ZA de Niafles

Demande de compléments

Localisation des compensation de zones humides

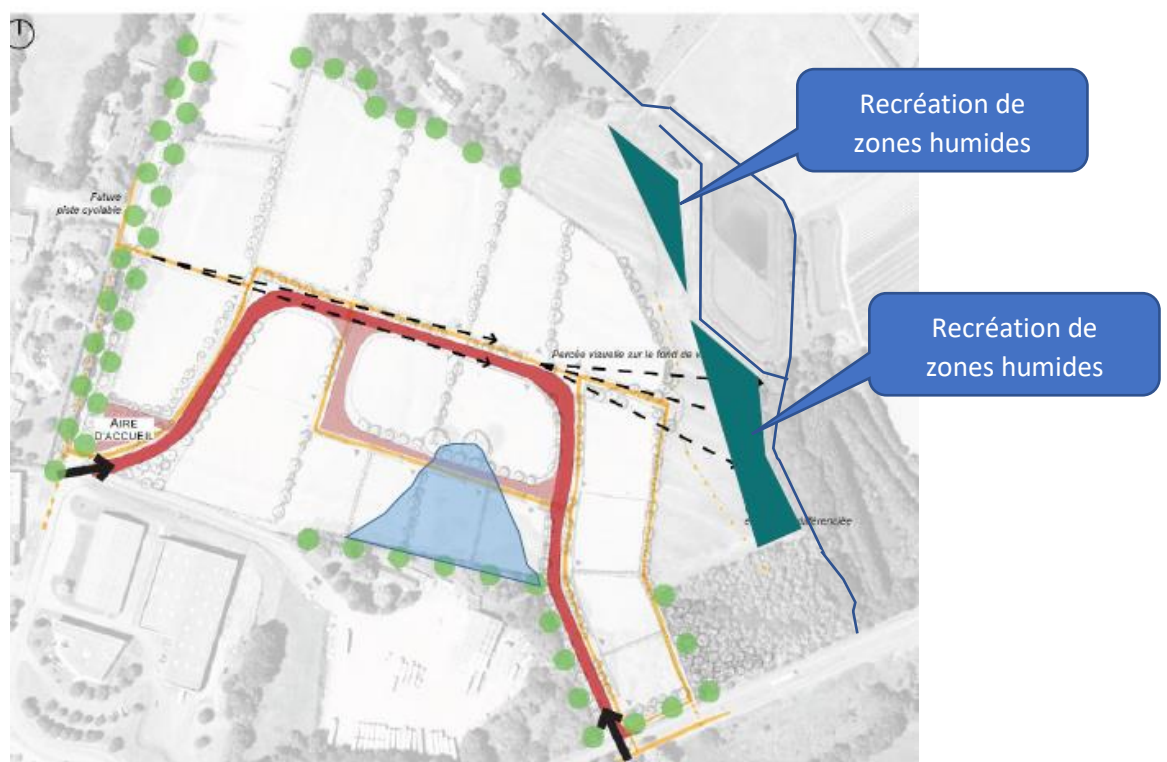
Rubriques 6.1 et 6.4 : le projet prévoit la destruction d'une zone humide de 5 845 m² et celle d'une partie du boisement existant au sud-est de son périmètre. L'aménagement d'accès en façades ouest et sud du projet prévoit des trouées dans des haies existantes (dont certaines sont identifiées à préserver au titre de l'article L.151-23 du code de l'urbanisme par le règlement du PLUi de Laval Agglomération approuvé le 16 décembre 2019).

Afin que l'autorité environnementale soit à même de bien motiver sa décision, et au regard des enjeux notamment constitués par la présence d'une zone humide, d'un boisement et de haies susceptibles d'incidences, pouvez-vous préciser les mesures et caractéristiques du projet destinées à éviter ou réduire ses effets négatifs notables sur l'environnement ?

Mesures d'évitement : Malgré le fait que l'inventaire communal (PLU)n'indique aucune zone humide sur le site du projet, un inventaire complémentaire a été réalisé sur le site en 2020 par DM EAU pour vérifier l'absence de zones humides et pour ne pas avoir de surprise en phase opérationnelle. Cet inventaire a permis de recenser une zone humide d'une surface d'environ 5 845 m².

Selon le code CORINE Biotopes, il s'agit d'une prairie humide (37). La préservation de la zone humide a été un des scénarii étudiés, mais la modification du régime hydraulique de l'ensemble de la zone et son futur enclavement au milieu des lots rend impossible sa préservation et le maintien de sa fonctionnalité.

Mesures de compensation : Nous avons donc fait le choix de ne pas la préserver pour recréer une zone humide fonctionnelle, au nord-est du projet, en bordure du ruisseau, sur le même bassin versant, d'une surface équivalente à celle supprimée, plutôt que de la maintenir et d'engendrer sa suppression à long terme.
